**Fra:** Knut Sand <knut.sand@relog.no>  
**Sendt:** tirsdag 1. april 2025 10:36  
**Til:** Melle, Sebastian  
**Kopi:** Tore Svendsen; Lars Skjetne  
**Emne:** SV: Flytting av 66kV

**Emne:** Flytting av 66kV luftlinje Sandmoen

Sweco er engasjert av Trøndelag Fylkeskommune for planleggingen og prosjekteringen av flyttingen av 66kV luftlinjen som går over Sandmoen bussdepot i dag.

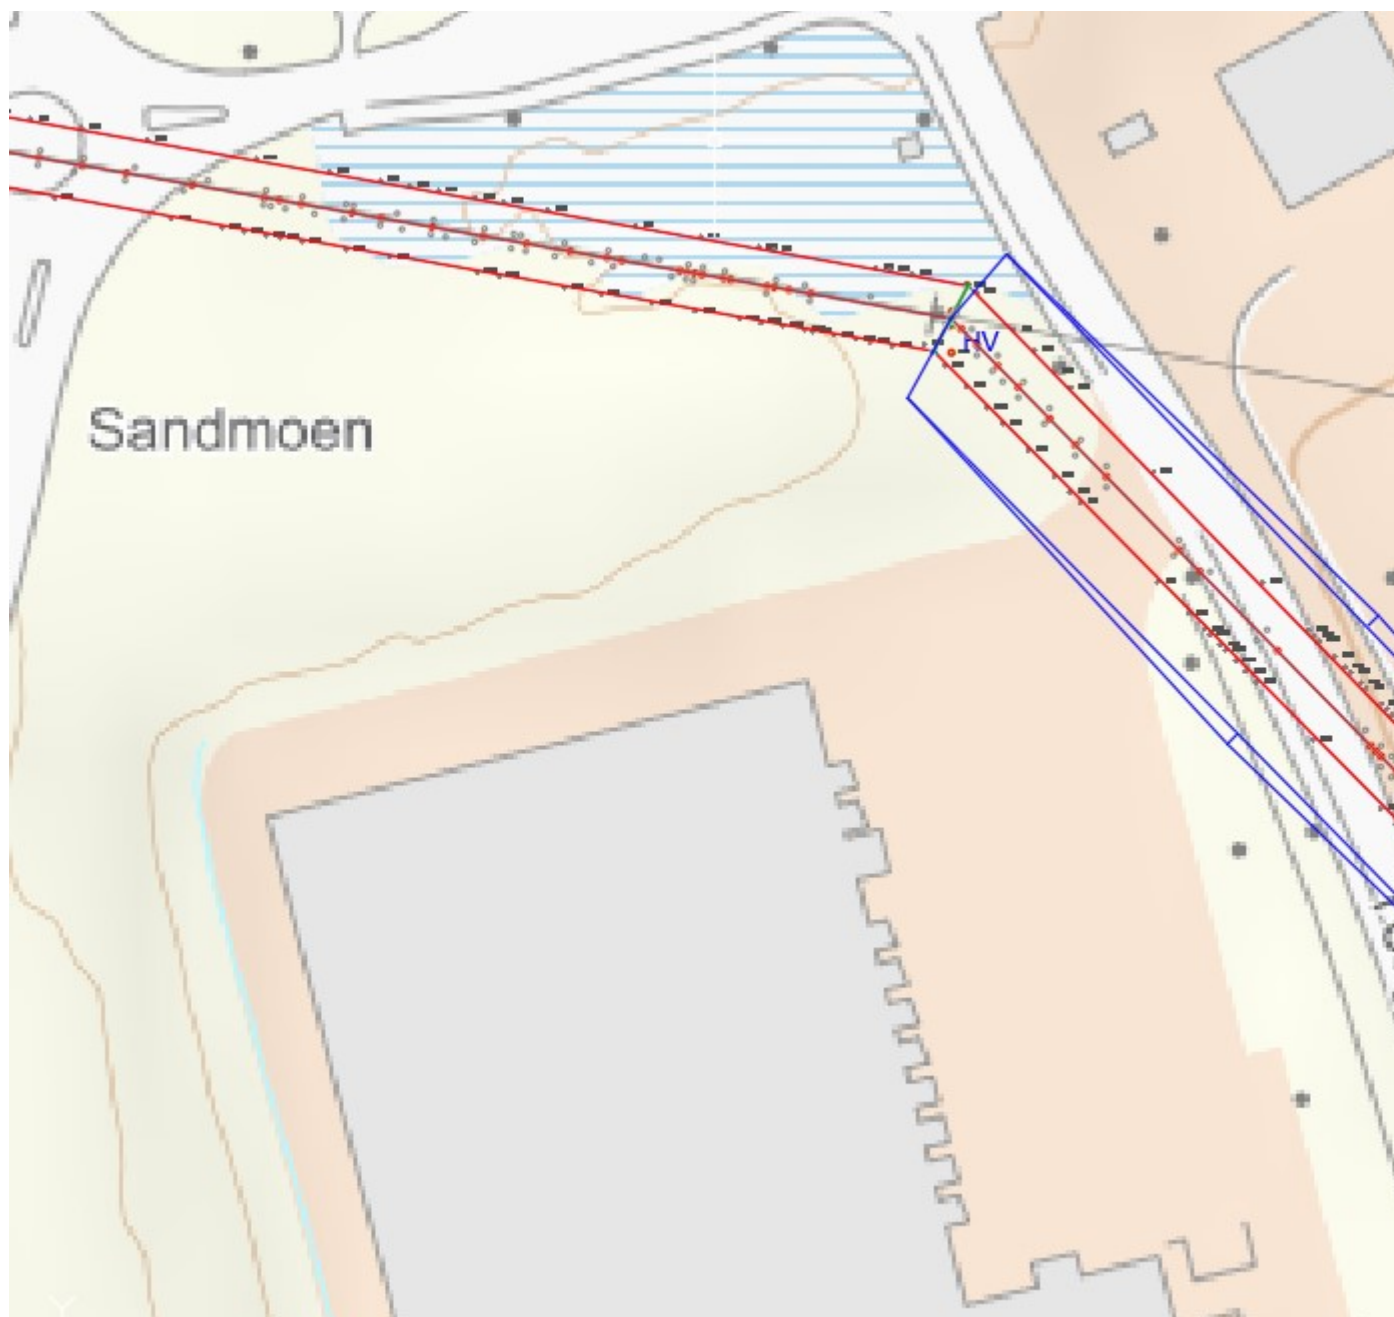
Kan du illustrere dette på en tegning slik at det ikke er rom for misforståelser?

Se utklipp fra REN under, utklippet illustrerer hva som menes ved Horizontal avstand

Det vil altså si at større bygg ikke kan plasseres inn under linjen nærmere enn grensen som er merket med «Av» i bildet. For øvrig er det samme avstand som er illustrert i oversendt pdf, som jeg for ordens skyld legger ved som bilde her:

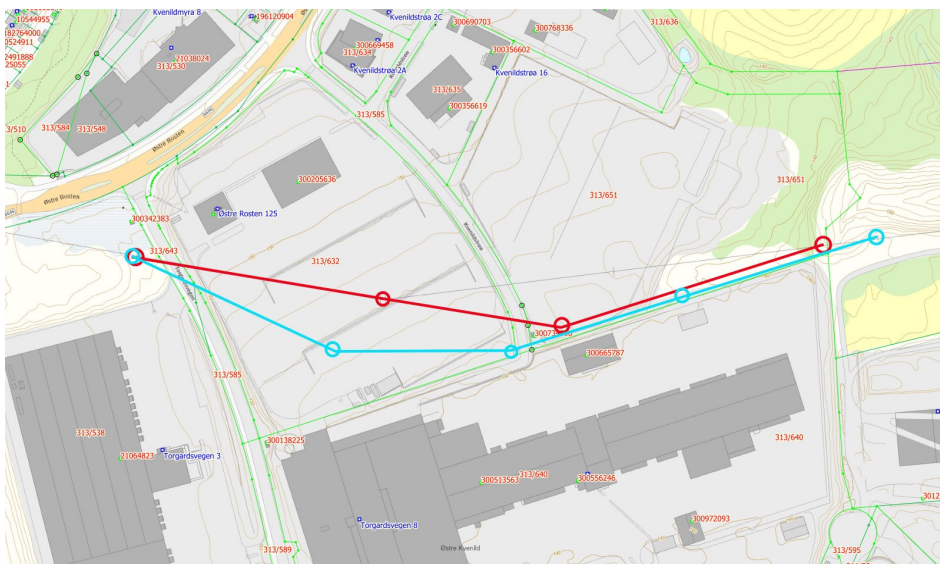
Som det kommer frem av kartutklippet over er det to alternativer som sees på, det røde benytter dagens trasé (som vises som tynn grå linje) i stor grad, men flytter vinkelpunkt mot tomtegrense. Det blå alternativet legger seg tidlig mer mot tomtegrensene, og reduserer vinkler i vinkelpunktene ved å ha 2 nye vinkelpunkt på Sandmoen.

Deres tomt vil bli berørt gjennom at mastepunktet i nord/nord-øst på deres tomt muligens vil utskiftes til en kraftigere mast med barduner grunnet endring til vinkelmast.

Dette ser greit ut for vår del. Dersom det er nødvendig å flytte mastepunktet på 31/643 er det viktig for oss at det gjøres på nordre side av eksisterende punkt.
